VYSVĚTLENÍ ZADÁVACÍ DOKUMENTACE Č. 9

Název zadavatele:	Město Kolín
Sídlo zadavatele:	Karlovo náměstí 78, 280 12 Kolín
IČO:	00235440
Osoba oprávněná jednat za zadavatele	Mgr. Michael Kašpar, starosta
Název veřejné zakázky:	ZŠ Kolín-Sendražice – stavební úpravy a přístavba

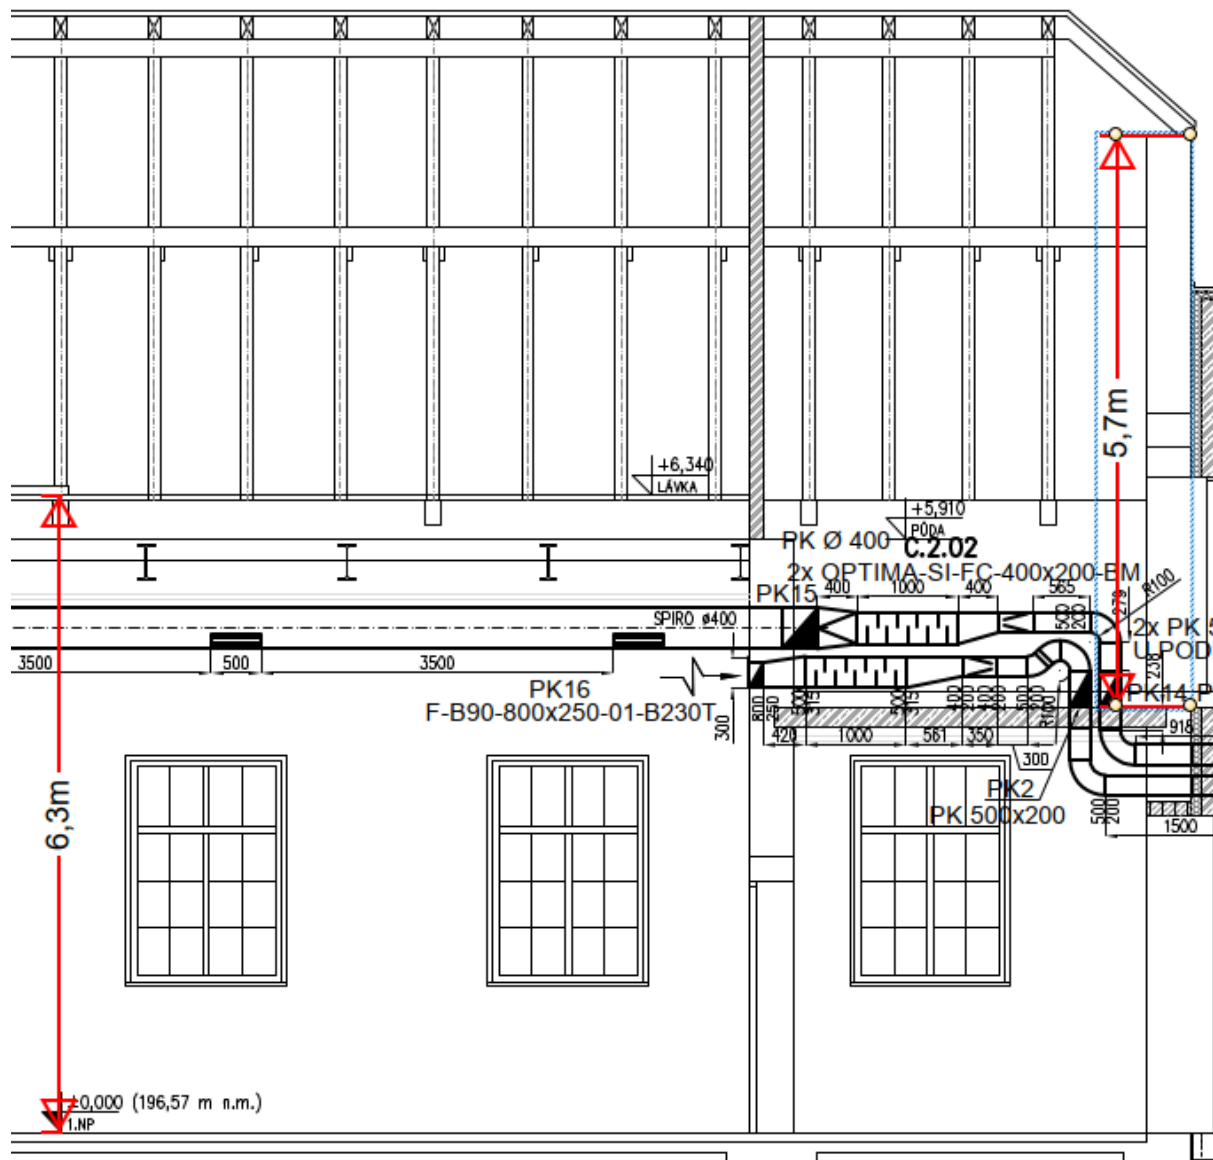
Dotaz č. 6

V projektové dokumentaci je položka, která je evidentně chybně stanovená

R15.044	Výfuková hlavice tepelně izolovaná průměr 250 mm	m	110,000
---------	--	---	---------

MJ má být ks a počet 1 neboť se jedná o dýzu umístěnou nad střechou přístavby. Délka 110 m evidentně souvisí s přírodním potrubím nikoli s hlavicí.

Žádáme zadavatele o uvedení Soupis prací k ocenění do souladu s PD a doplnění do výkazu výměr.

Odpověď:

Viz. odpověď na dotaz č. 1:

Došlo ke kontrole výměry a bylo upraveno množství a měrná jednotka.

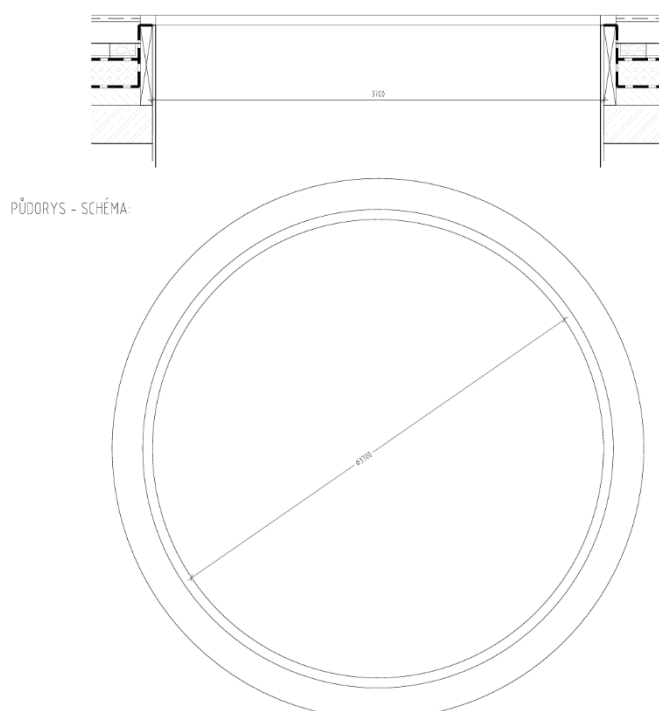
Ve VV na listě D.1.01 - Architektonicko stavební řešení položka 449 je nesúlád v počtu ks ve VV – 6 soubor a výpisem D-1-1-605_VYPIS_TRUHLARSKYCH_VYROBKU, kde je uvedeno 2 ks. Co platí?

449 K R605T03 Dělicí zástěna - WC chlapci T-03 soubor 6,000 0,00 R-položka

Viz. odpověď na dotaz č. 35.
